Ministero dell' Ambiente e della Tutela del Territorio e del Mare

Commissione Tecnica di Verifica dell' Impatto Ambientale – VIA e VAS

Parere n. 2268 del 20/12/ 2016

Progetto:	Verifica di ottemperanza Nodo stradale ed autostradale di Genova, adeguamento sistema A7 - A10 - A12. D.M. 2014/28, del 23/01/2014. Prescrizioni lettera A.10, A.12 co.3, A.20 co.2, A.22 e P.U.T. nn. 3 e 7 (ID_VIP: 3254)
Proponente:	Autostrade per l'Italia S.p.A.

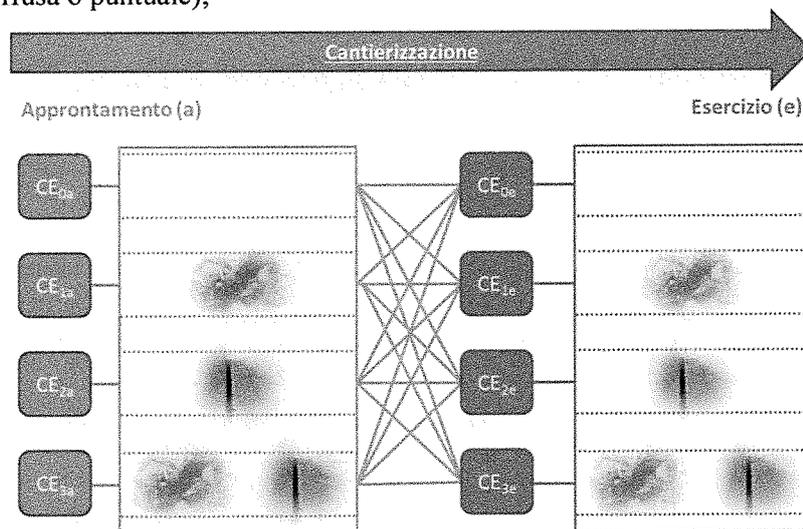
A12 co.ter. “il programma dovrà contenere, inoltre, uno schema a blocchi nel quale devono essere riportati tutti i processi e apparecchiature che possono produrre emissioni puntuali o diffuse di polveri (compresi i cumuli), le tipologie di movimentazione (camion, nastri trasportatori, mezzi d'opera, ecc.) e i punti dei processi in cui sono effettuati tali spostamenti di materiale, i controlli e i sistemi di abbattimento applicati, le dimensioni del materiale e i flussi trattati. Devono essere inoltre descritti in maniera completa i sistemi di abbattimento, comprensivi di criteri di dimensionamento, efficienza, manutenzioni previste, localizzazione e caratteristiche dei camini, punti di campionamento, portata e concentrazioni al camino. In considerazione della durata della fase di cantiere, per i cantieri in cui sono previste emissioni convogliate si ritiene necessario, in sede di progettazione esecutiva, che venga conseguita una specifica autorizzazione alle emissioni in atmosfera ai sensi della Parte V del D.Lgs 152/06”; l'attuazione del Piano di monitoraggio per le attività di cantiere dovrà essere verificata dal Comitato di cui al punto 2. Il Piano di monitoraggio per i primi due anni di esercizio dell'opera dovrà essere verificato annualmente dal MATTM;

PRESO ATTO che la prima parte della prescrizione A12 fa parte dell'istruttoria ID-VIP 3173 in quanto, come esplicitato nelle premesse iniziali, per motivi organizzativi legati all'avanzamento della progettazione, l'ASPI ha suddiviso in due fasi la prescrizione A12 distinguendo il programma di monitoraggio della qualità dell'aria dalla descrizione delle installazioni presenti nei cantieri capaci di generare diffusioni di polveri in atmosfera; le due fasi corrispondono a due invii separati della documentazione per la verifica di ottemperanza: il primo tema che riguarda la predisposizione del programma di monitoraggio dell'aria è stato inserito all'interno della *Relazione di Ottemperanza STG0001* ed allegati (I gruppo prescrizioni ID-VIP 3137) mentre il secondo tema che riguarda l'approfondimento della cantierizzazione, è riportato nella *Relazione di Ottemperanza STG0003* (II gruppo prescrizioni ID-VIP 3254) Allegato 3 “*Sorgenti emissive di cantiere e relativi sistemi di abbattimento*”;

CONSIDERATO che la presente istanza riguarda le sorgenti emissive di cantiere e i relativi sistemi di abbattimento;

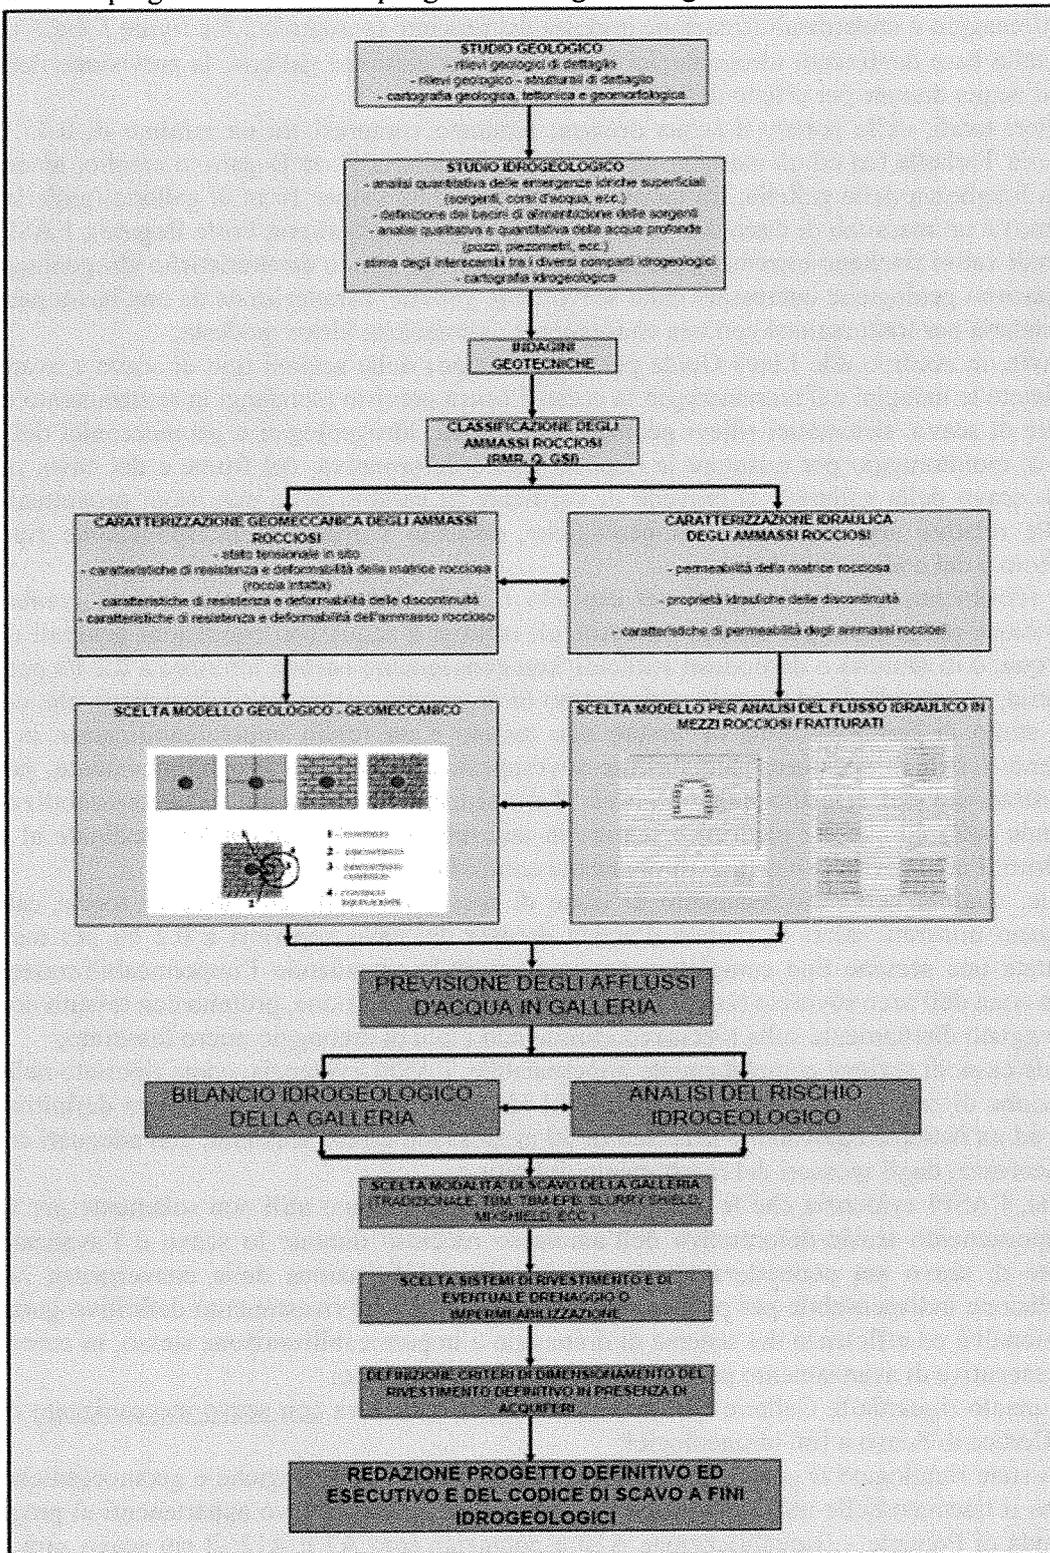
- la documentazione descrive che i primi tre punti consentono, una volta noto il quadro idrogeologico di riferimento sulla base delle indagini e dei rilievi condotti (fase conoscitiva), di valutare gli afflussi d'acqua in galleria ed i relativi impatti sull'ambiente circostante in assenza di interventi (fase di diagnosi), mentre i successivi due punti permettono di definire le azioni di impermeabilizzazione o di compensazione da adottare in progetto (fase di terapia) ed i controlli da condurre in corso d'opera (fase di costruzione e di monitoraggio);
- l'approccio metodologico adottato per la predisposizione del Codice di Scavo a fini idrogeologici relativo al progetto in esame è riepilogato nella seguente Figura:

Si riporta un esempio di scheda per analisi mesostrutturale utilizzata nel corso del progetto

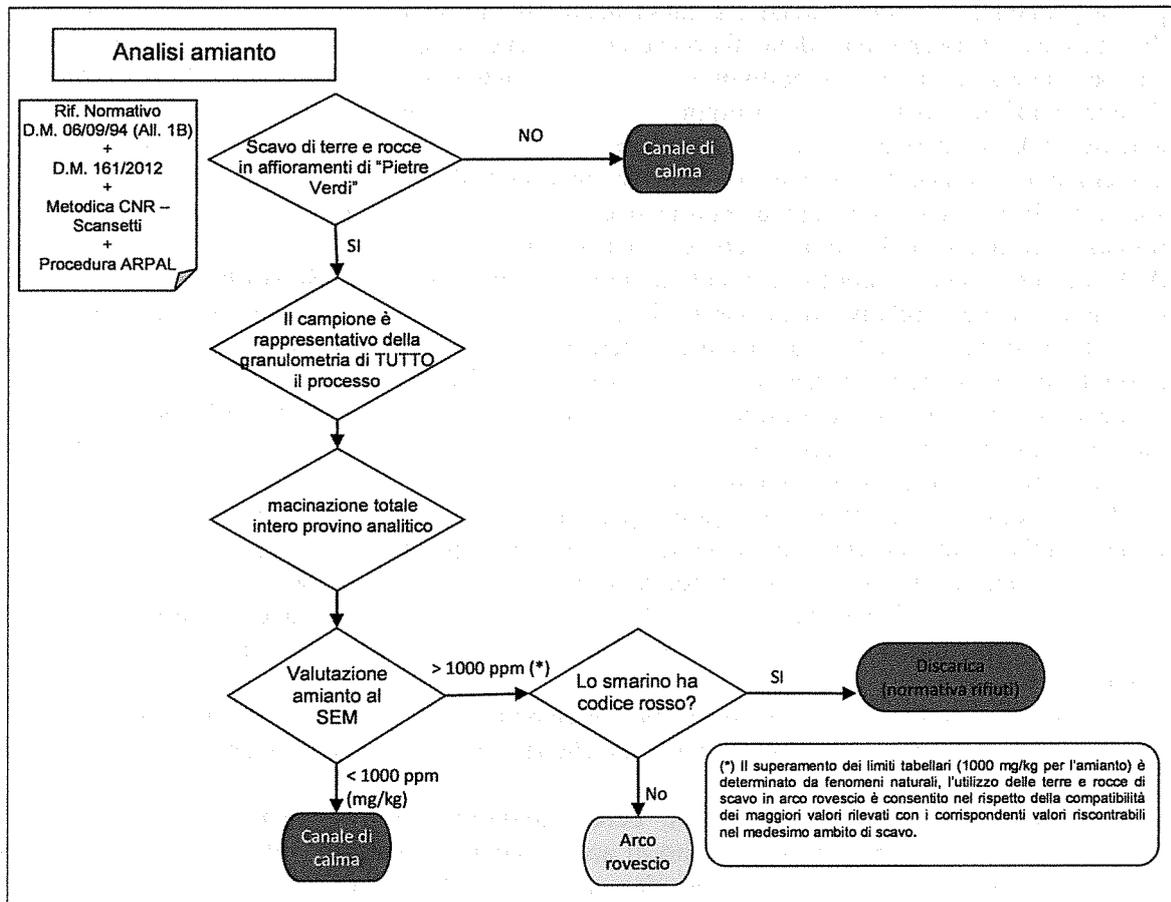
- per quanto riguarda, invece, la caratterizzazione di dettaglio (mesostrutturale), mirata a descrivere le “caratteristiche geostrutturali dell’ammasso roccioso” dei siti di campionamento, come indicato alla prescrizione n.3, si prevede di utilizzare schede di rilevamento strutturale progettate “ad hoc” per le specifiche esigenze del progetto, consistenti nella duplice necessità di caratterizzare le associazioni strutturali sia per quanto riguarda il loro assetto geometrico, sia in funzione delle loro relazioni con i minerali fibrosi;

- in particolare, verranno utilizzate le schede descrittive del tipo di quelle descritte nella relazione, la cui struttura prevede la descrizione dei principali elementi mesostrutturali (nelle loro caratteristiche fisiche, geometriche e cinematiche), la loro aggregazione in associazioni strutturali eventualmente riferite ad elementi macroscopici principali rappresentati nella cartografia geologica e nelle sezioni

geologiche, l'eventuale presenza di minerali potenzialmente fibrosi lungo di esse, il riferimento ai campioni prelevati;
